汎用インバータオプションFR-HC2シリーズ外観変更のお知らせ

FR-HC2-H400K/H560K

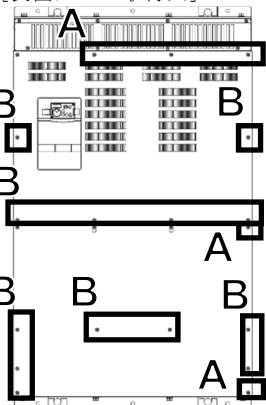
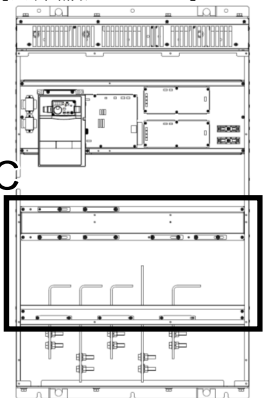
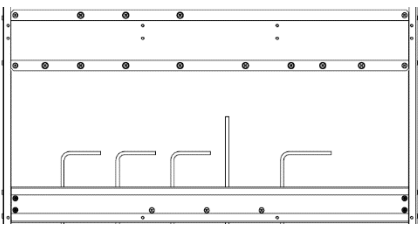
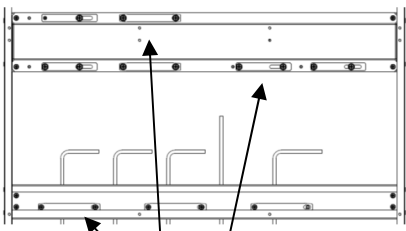
表面カバー取付穴の形状変更及び、内部の補強フレームに板金部品を追加します。
本変更により製品の品質、性能、仕様に影響はありません。

変更部位	変更前	変更後
<p>[表面カバー取付穴]</p> 	 <p>変更部位 A 及び変更部位 B すべて $\phi 7\text{mm}$ 穴</p>	 <p>変更部位 A 6mm×8mm 穴</p> <p>変更部位 B 10mm×7mm 穴</p>
<p>[内部補強フレーム]</p> 	 <p>変更部位 C 板金部品なし</p>	 <p>変更部位 C 板金部品あり</p>
